**ITINERARIO PALERMO - AGRIGENTO**

**Lavori di ammodernamento del tratto Palermo - Lercara Friddi, lotto funzionale dal km 14,4 (km 0,0 del lotto 2) compreso il tratto di raccordo della rotatoria Bolognetta, al km 48,0 (km 33,6 del lotto 2 - svincolo Manganaro incluso), compresi i raccordi con le attuali S.S. n. 189 e S.S. n. 121**

## **Report riepilogativo delle Modifiche Tecniche inserite in PV1**

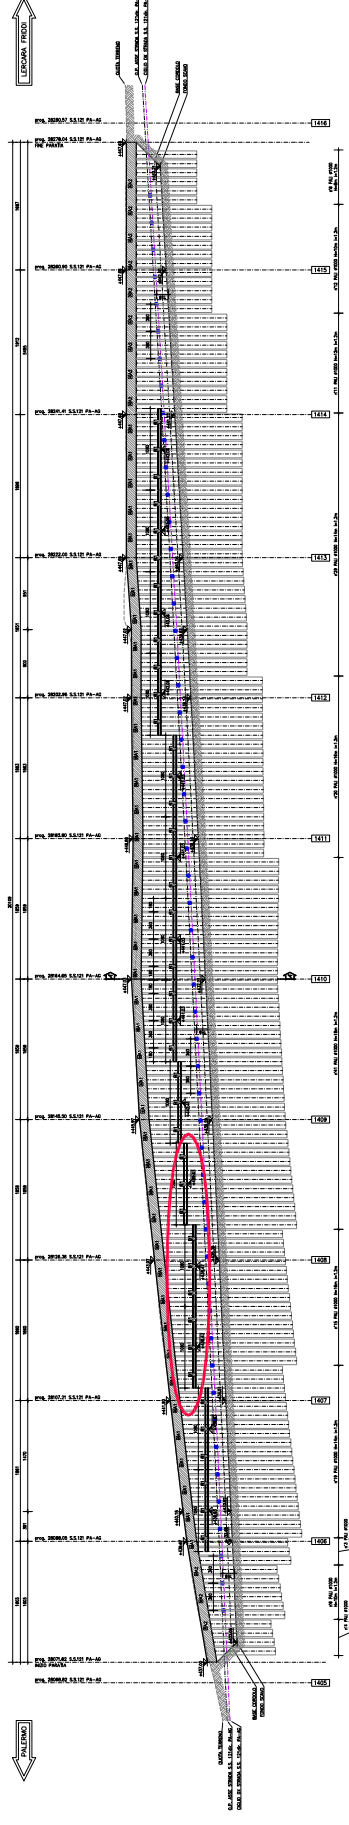
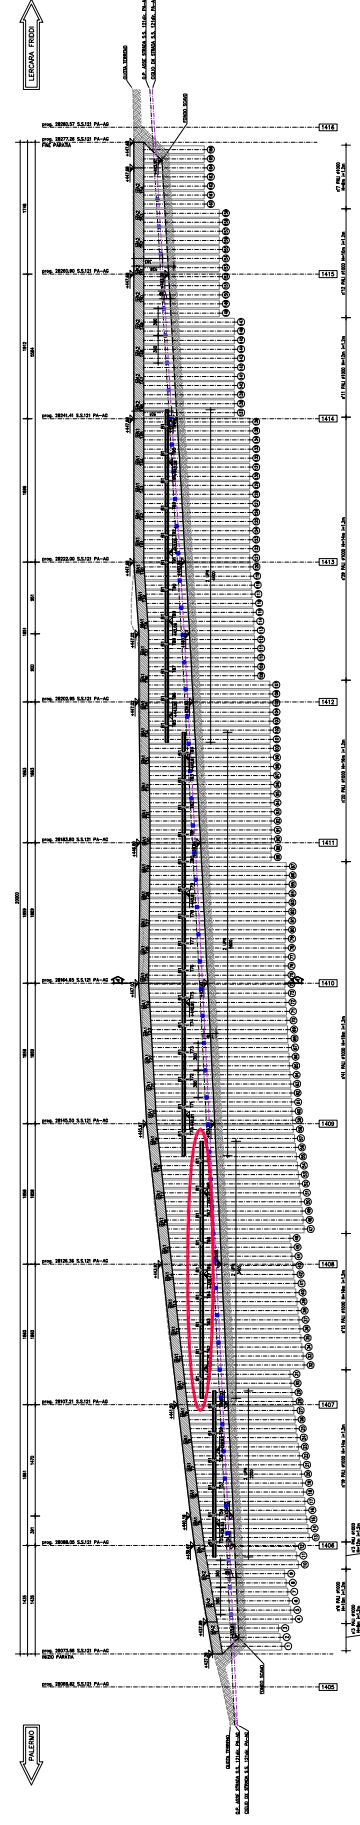
**OGGETTO:** Con la modifica tecnica n. 34 è stato rivisto, rispetto al Progetto Esecutivo, lo sviluppo geometrico del tratto iniziale e finale della paratia in argomento. Tale rivisitazione ha comportato una riduzione dello sviluppo longitudinale dell'opera di circa 2,00 metri. Inoltre, con la modifica tecnica in parola, è stato rimodulato il sistema di vincolamento previsto in Progetto Esecutivo per la paratia, ottimizzando la posizione dei tiranti. Infine, sono state ottimizzate le lunghezze dell'armatura longitudinale dei pali, al fine di ridurre gli sfridi di lavorazione.

**PROGETTO ESECUTIVO****STRALCIO PLANIMETRICO - PROGRESSIVA VASCA 10+930****SEZIONE A-A****MODIFICA TECNICA****STRALCIO PLANIMETRICO - PROGRESSIVA VASCA 10+787****SEZIONE A-A****Data esecuzione lavori: da fare**

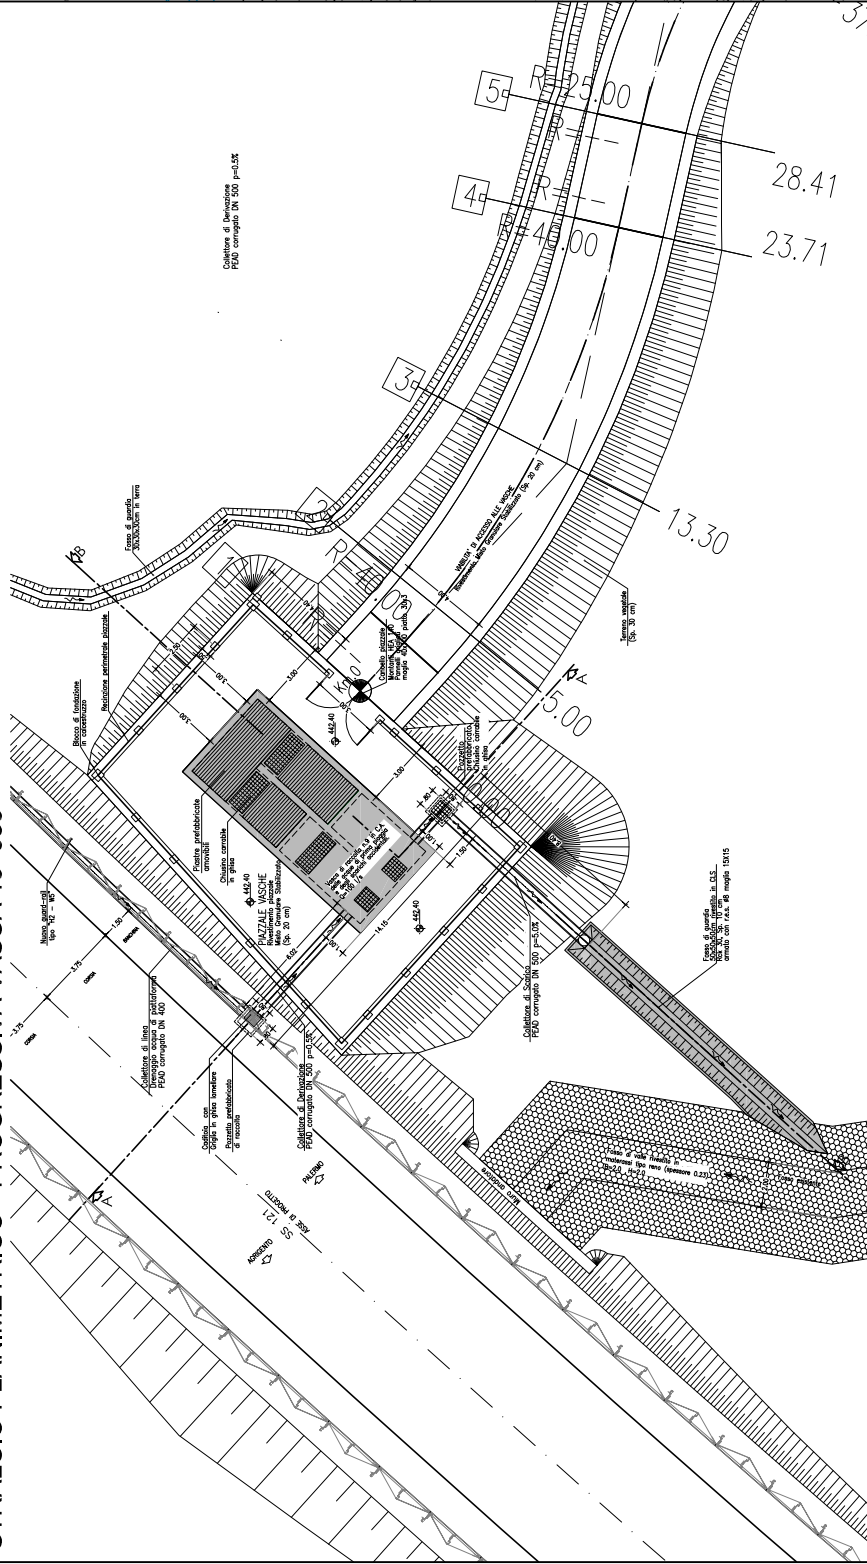
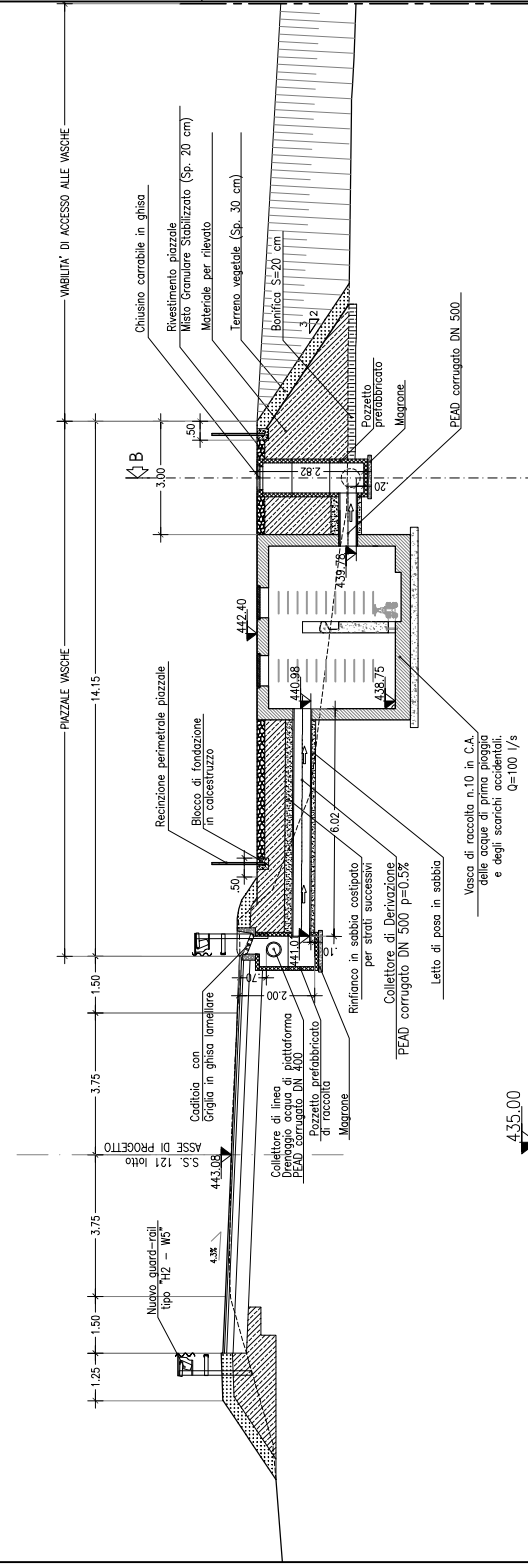
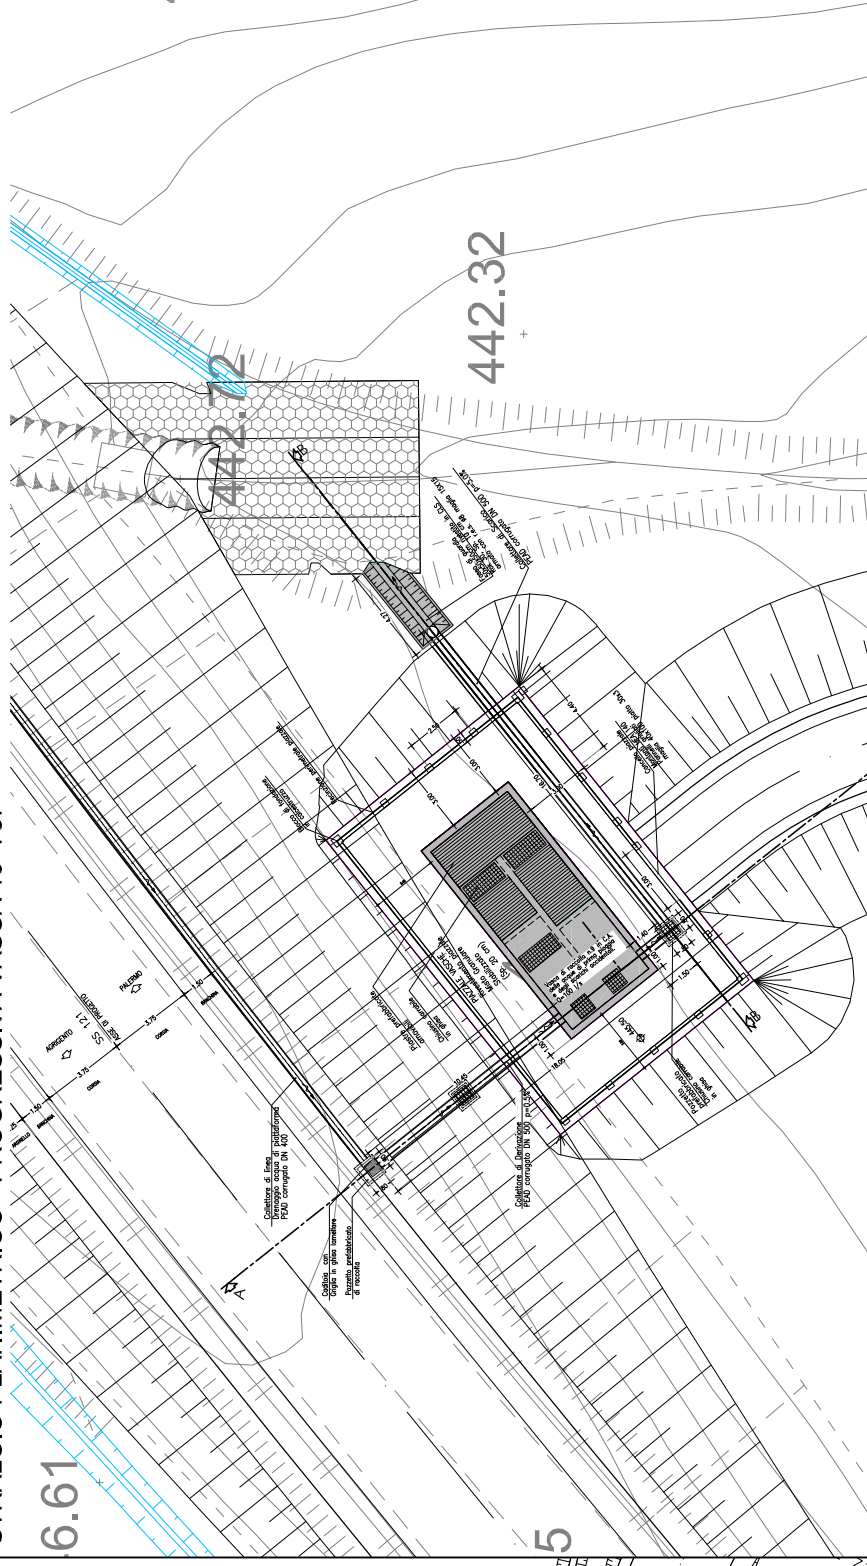
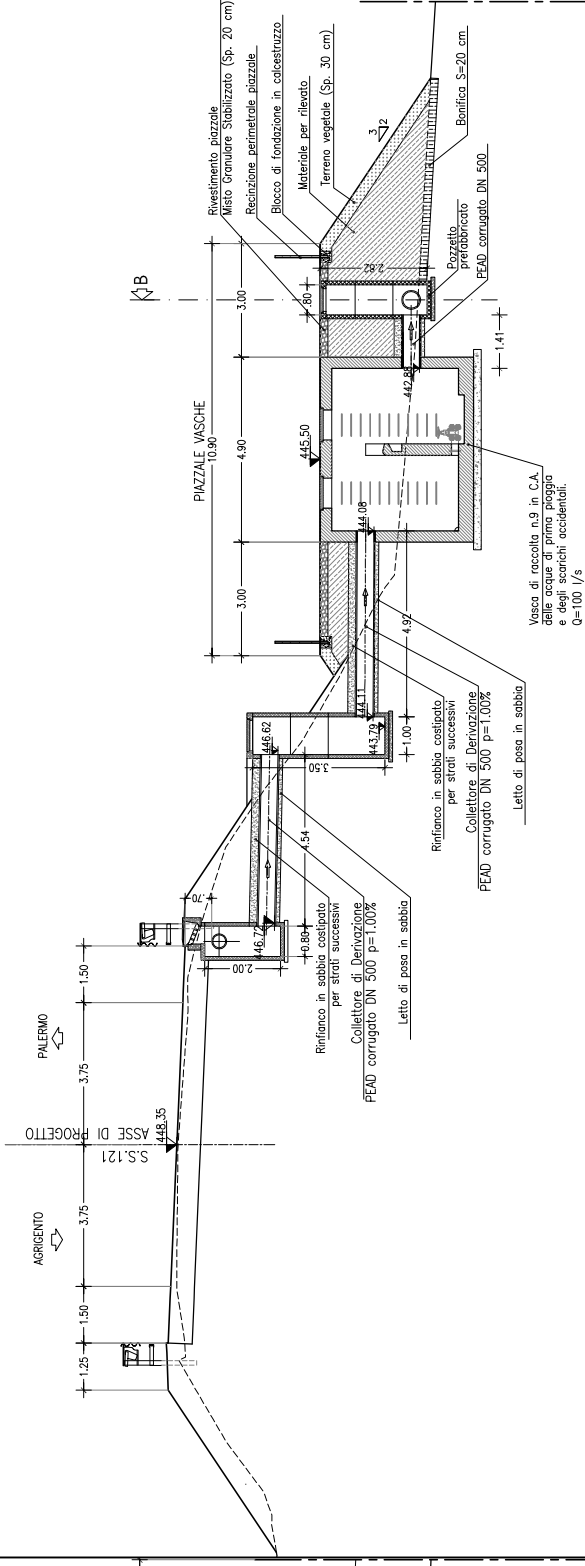
La modifica tecnica n. 84 riguarda lo spostamento della vasca di trattamento n. 09 e la relativa viabilità di accesso in direzione Palermo, dalla progressiva di progetto 10+930 alla 10+787, strettamente legato all'accoglimento di richieste avanzate da parte di proprietari delle ditte espropriate.

Tale spostamento ha determinato:

- La revisione integrale della vasca n.09 (pianta, sezioni, profilo idraulico, viabilità di accesso);
- Il ricalcolo delle tubazioni afferenti alla vasca n.09 e n.10, in quanto lo spostamento della vasca n.09 determina l'incremento della superficie drenata dalla vasca n.10, con conseguente variazione delle portate transitanti all'interno delle tubazioni;
- La revisione della vasca n.10, limitatamente al diametro del collettore di adduzione alla vasca, che è stato incrementato per garantire il medesimo franco idraulico a fronte dell'incremento di portata.

STRALCIO PLANIMETRICO

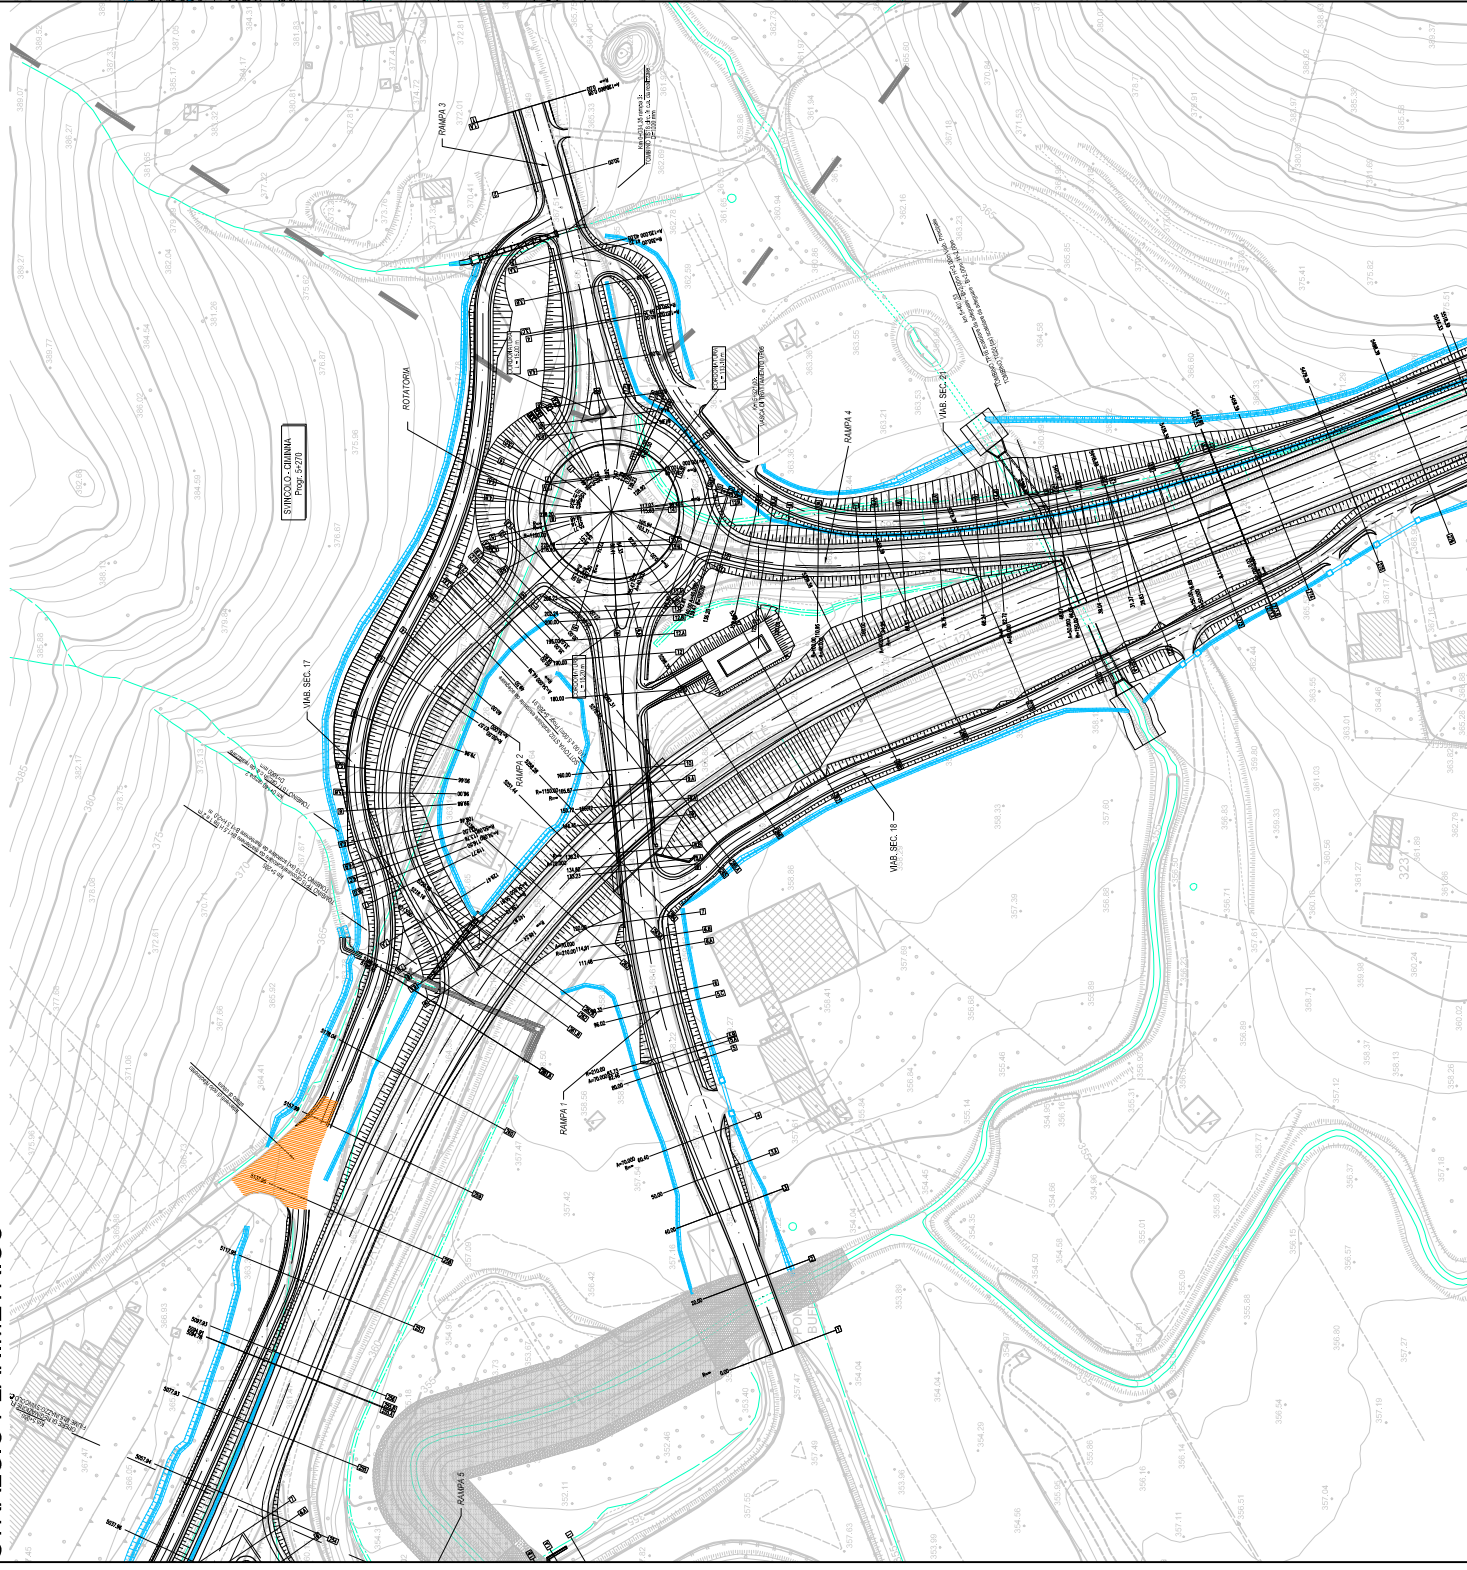
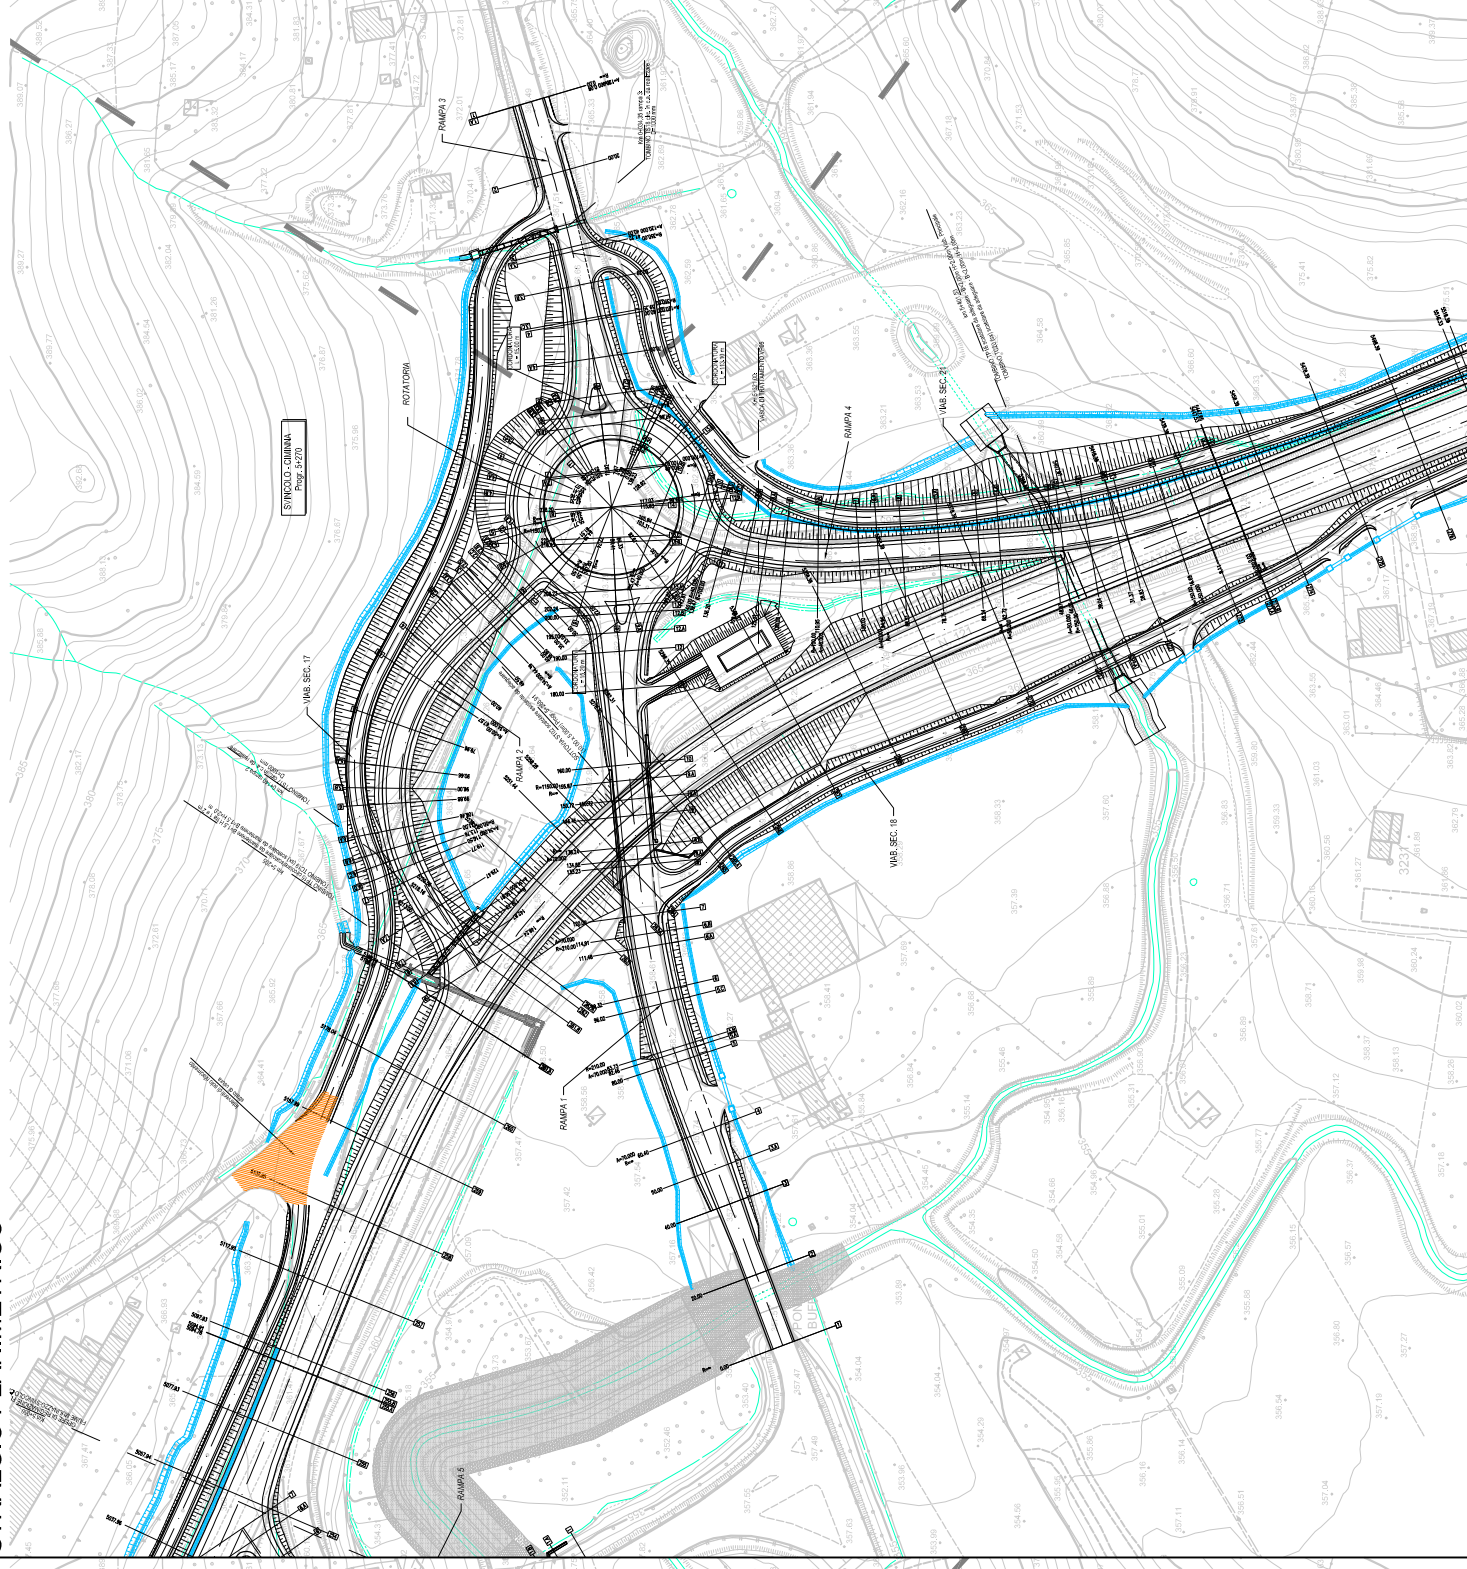
**OGGETTO:** La modifica tecnica n. 91, ha per oggetto una revisione dello svincolo Ciminna, necessaria a seguito di un rilievo di cantiere eseguito per la determinazione dell'esatto tracciamento planimetrico e delle quote di estradosso della tubazione  $\Phi 250\text{mm}$  della linea GAS, censita come GAS-5 e gestita dalla società Gas Natural.

Il rilievo integrativo ha fornito un profilo della condotta che risulta per alcuni tratti, interferente con il profilo delle rampe e della corona della rotatoria di svincolo.

Per le ragioni sopraelencate è stata effettuata una revisione altimetrica dello svincolo volta all'innalzamento della quota della rotatoria di svincolo e dal conseguente incremento di quota dei rami in ingresso alla rotatoria stessa.
